改善箇所説明図

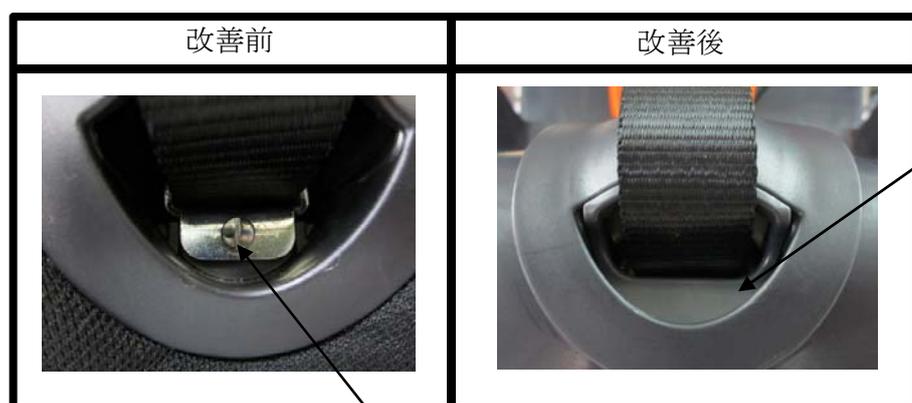
基準不適合発生箇所

タッピングネジ

ネジキャップ

年少者用補助乗車装置（チャイルドシート）のベルトアジャスターの固定方法が不適切なため、乳幼児の乗せ降ろしの際にベルトアジャスターを繰り返して使用することにより、当該部分のタッピングネジが緩むことがある。そのためそのままの状況で使用を続けると、最悪の場合、ネジが外れ、ベルトアジャスターによる調整が出来なくなり、使用できないおそれがある。

改善の内容

- ・タッピングネジが外れていないものについては、当該ネジを緩まなくするための「ネジキャップ」及び「ネジキャップ取付説明書」を使用者へ送付する。
- ・タッピングネジが外れているものについては、自社にて対策を実施する。

識別：ネジキャップ取付の有無で確認する。
